OGGETTO: Codice Procedura ID_VIP/ID_MATTM: 10197

Progetto di un impianto eolico denominato "parco eolico San Leone", costituito da n.12 aerogeneratori di potenza unitaria fino a 6,2 MW, per una potenza complessiva pari a 74,4 MW, da realizzarsi nei comuni di Scandale, Cutro e Crotone (KR).

OSSERVAZIONI.

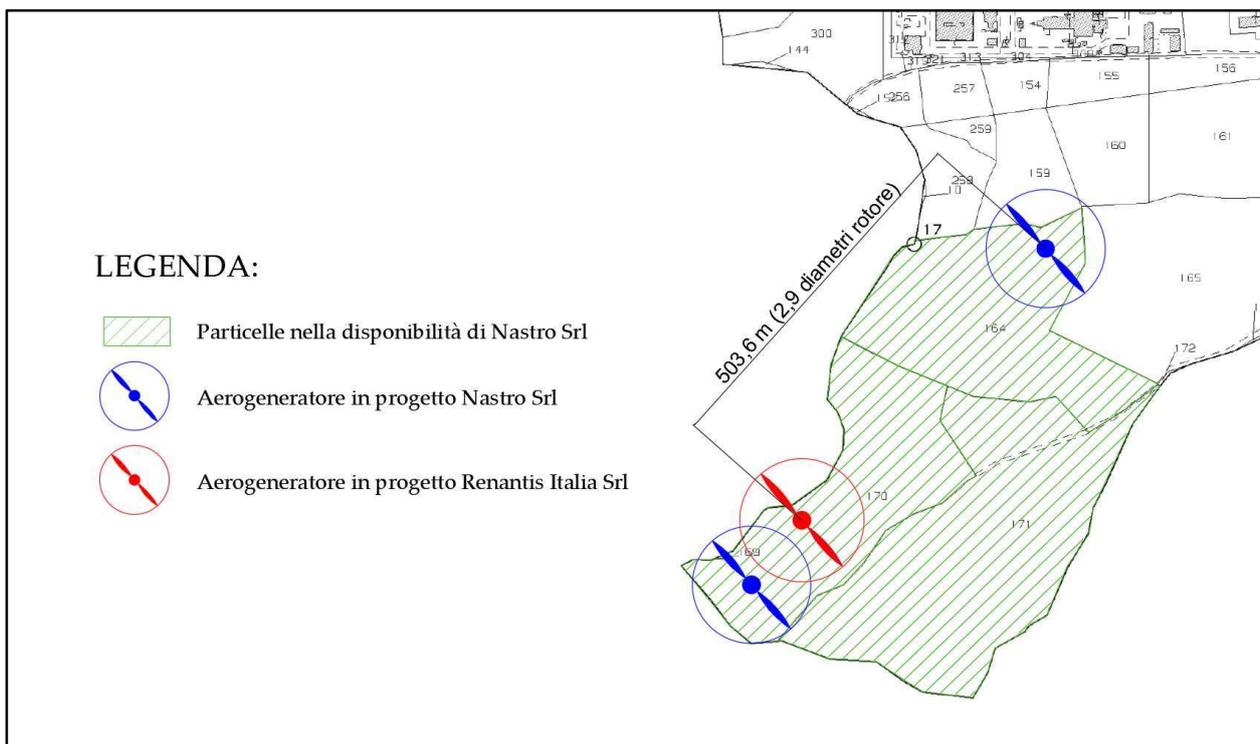
- i) come si evince dalla riproduzione grafica in calce, il progetto presentato dalla Renantis Italia S.r.l. prevede l'installazione di un aerogeneratore nella particella già contrattualizzata dalla scrivente ed in prossimità di due degli aerogeneratori progettati da Nastro Srl e, segnatamente, in chiara sovrapposizione con il primo e a circa 500 metri dal secondo per una distanza pari a meno di tre diametri del rotore;

- j) è di tutta evidenza, quindi, che il posizionamento dell'aerogeneratore proposto dalla Renantis Italia Srl a distanza molto ridotta di quelli progettati dalla scrivente determina un'interferenza progettuale in danno della Nastro Srl e dei proprietari dei terreni interessati che hanno già assunto obbligazioni giuridiche in tal senso.

Nell'auspicare una soluzione progettuale idonea ad eliminare le interferenze riscontrate, porge
Distinti saluti.
